| Produto | ROÇADEIRAS STARK 38 E 44 | 028/2010 |
| Assunto | Novo Retrátil | 26/07/2010 |

INFORMAÇÕES SOBRE NOVO CONJUNTO RETRÁTIL

Modelo Antigo**Modelo Novo**

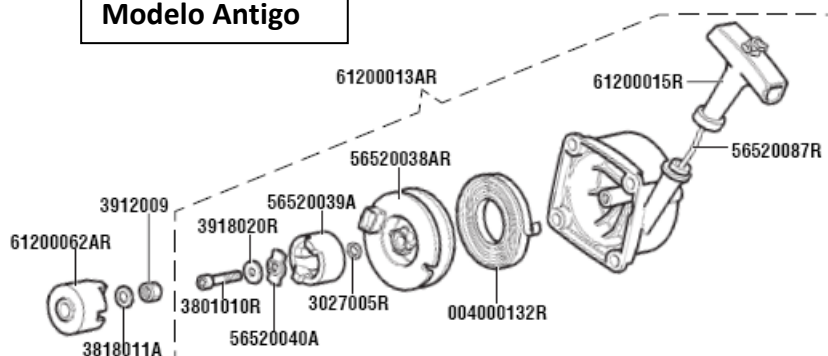
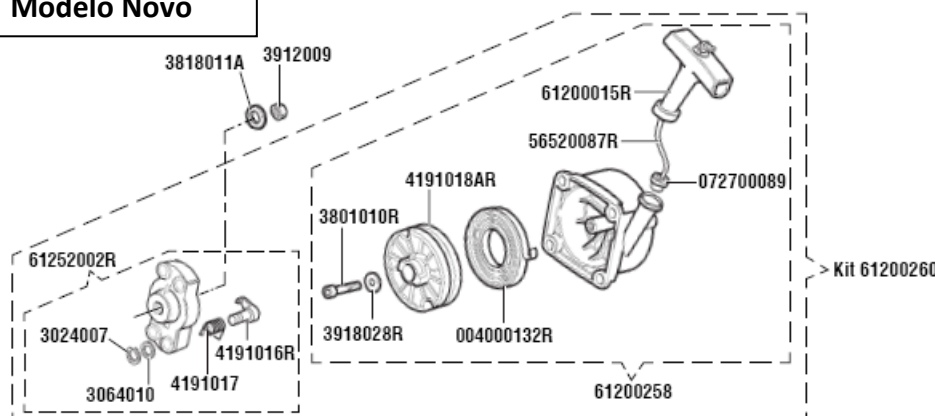
- Modelos: Stark 38, 38FE, 44 e 44FE.
- Descrição: melhoria de produto. Introduzido um conjunto retrátil com cachorrete em substituição ao atual para melhorar a ação do retrátil na partida do motor.
- Intercambiabilidade: sim, utilizando o kit código 61200260.
- Disponibilidade reposição: todas as peças anteriores continuam disponíveis. As novas têm previsão para final de agosto/2010.
- Validade: para os modelos Stark 38 e 38FE a partir do número de série 2050288413; e para os modelos Stark 44 e 44FE a partir do número de série 9100246053.
